покрокова інструкція з модифікації шлакбаумів серії BG для використання стріл з LED підсвіткою

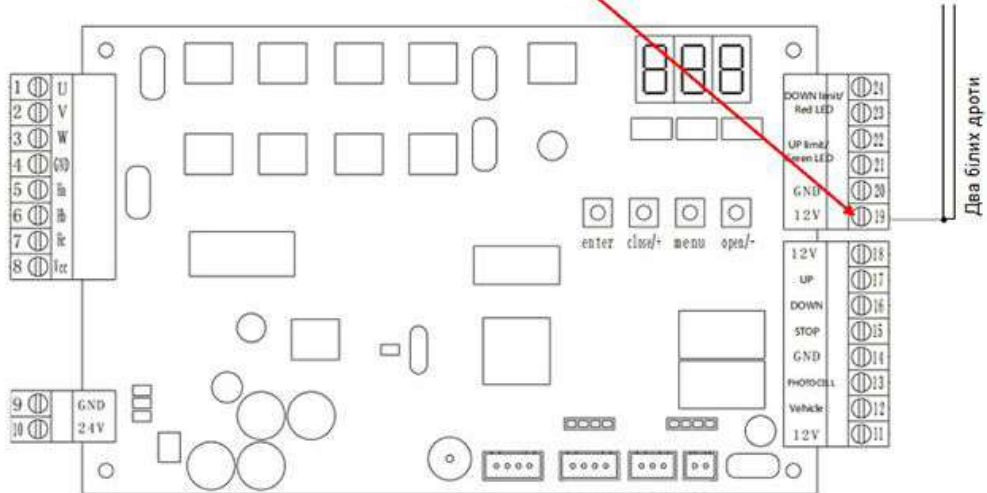
1. Два білих дрота що підключено до цього контакту - відключити від плати (лишити клему пустою)

2. Підключити додатковий блок живлення 12V DC 3A так як показано на малюнку нижче. (мінус блока живлення підключити паралельно існуючій комутації, а плюс блока живлення поєднати з тими двома білими дротами не підключаючи їх на плату)
